Bilag 4 Høringssvar fra Kystdirektoratet (KDI)

Fra: Anne Sig Kvistgaard <ansir@kyst.dk>
Sendt: 20. februar 2025 10:23
Til: Birgitte Breum Knudsen
Emne: 2025-7896 - Høringssvar, ansøgning om etablering af to diger på Dyrehavevej 109, 5800, matr.nr. 1a og 1f, Holckenhavn hgd, Vindinge, Nyborg Kommune (MST Id nr.: 12179679)
Vedhæftede filer: Signaturbevis.txt

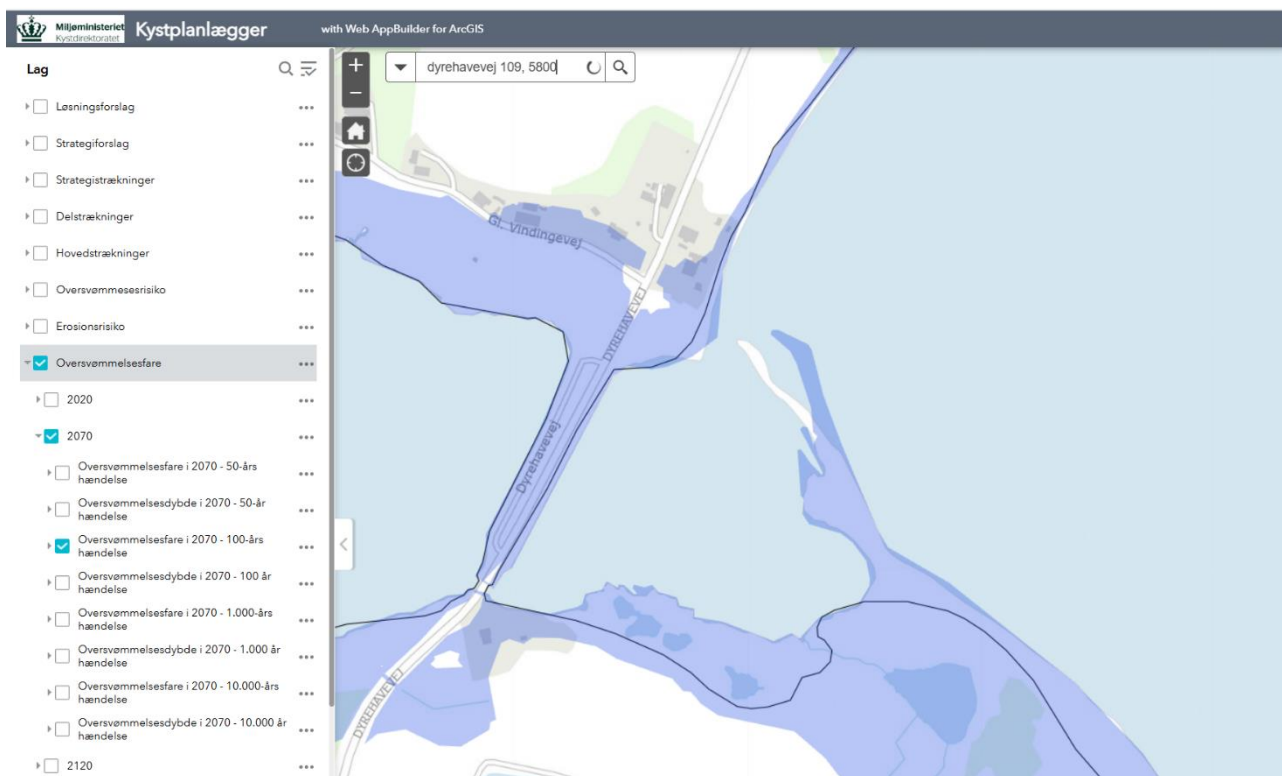
Kystdirektoratet vurderer, at området er i fare for oversvømmelse. Ifølge [Højvandsstatistikken 2024](#) vil en 100-års hændelse ved Slipshavn medføre en forøget vandstand på 160 cm.

Dertil estimerer [Klimaatlas](#) ændringen i middelvandsstand i et højt udledningsscenarie (SSP3-7,0) i perioden 2070-2100 til at være at være 51 cm. Der kan altså forventes en øget vandstand på ca. 211 cm ved en 100-års hændelse frem mod 2100. Dertil kan der komme bølgetillæg ved storm.

Ud fra farekortlægningen i Kystplanlægger samt oplysninger fra Kystatlas vurderes, at strækningen er udsat for oversvømmelse.
